Bremerhaven, 26.08.2015

## **Offshore Terminal Bremerhaven (OTB)**

### **Planänderung im Bereich der Kompensationsmaßnahme Tegeler Plate**

**Abbildung 2: Abgrabung bis unterhalb MThw (schematisch)**

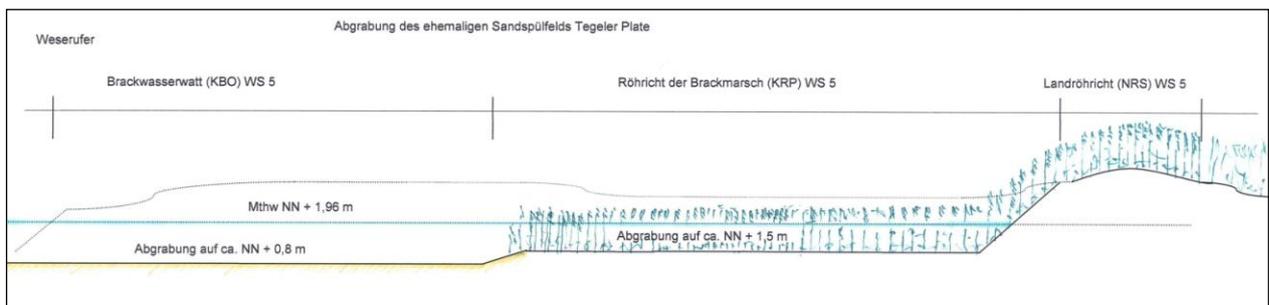
Die Abgrabung erfolgt auf zwei Ebenen. Vom Damm aus in Richtung Weser soll auf einer Länge von ca. 200 m eine Geländehöhe von NN + 1,50 m erreicht werden.

Die nächste Ebene mit einer Länge (Ost-West) von ca. 150 m schließt bis zur Weser an und wird bis auf das Niveau der angrenzenden Wattflächen auf ca. NN + 0,60 – 0,80 m abgetragen. Im südlichen Teil des Planbereiches erfolgt die Abgrabung ausschließlich auf dieser Ebene.

Die anzulegenden Böschungen sollen variabel gestaltet werden und Gefälle von 1:5 – 1:30 aufweisen, damit sich die Kompensationsfläche naturnah in die umgebende Landschaft einfügt.
